BARRA STABILIZZATRICE 925500 CON DISCO ADATTATORE ADDIZIONALE

INFORMAZIONI TECNICHE N. 1122

Renault | Twingo II (CN 0...)

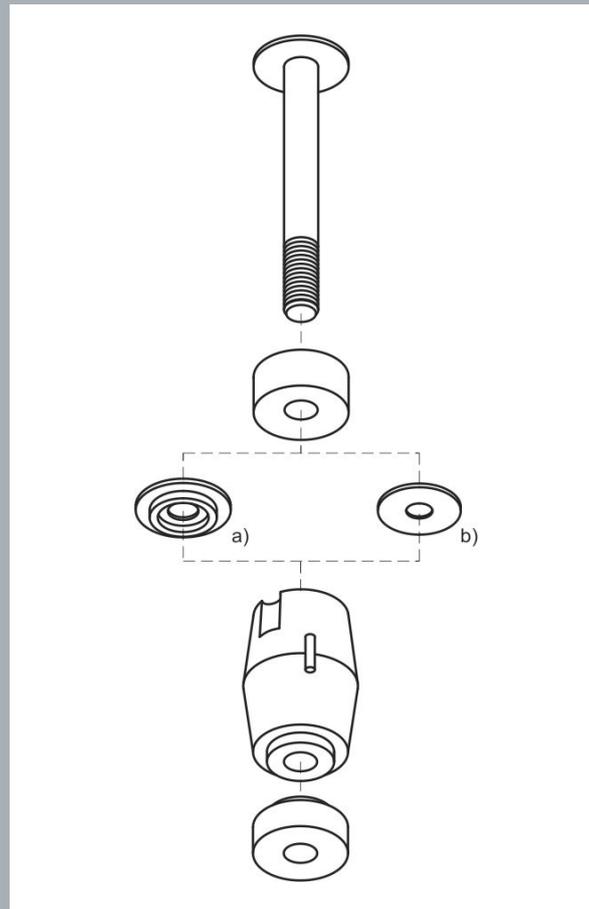
La RUVILLE fornisce da subito la barra stabilizzatrice 925500, diversamente dal volume di fornitura OE, con un disco adattatore blu addizionale.

Motivo: i bracci trasversali della Renault Twingo II, secondo l'anno di costruzione possono essere muniti di un foro Ø 16mm oppure Ø 18mm per l'alloggiamento della barra stabilizzatrice. Il disco adattatore blu addizionale in dotazione consente l'uso della barra stabilizzatrice 925500 per entrambe le esecuzioni dei bracci trasversali.

- Misurare il foro per la barra stabilizzatrice sui bracci trasversali montati.
- Uso del disco bianco (b) solo in caso di Ø 16mm.
- Uso del disco blu (a) solo in caso di Ø 18mm.
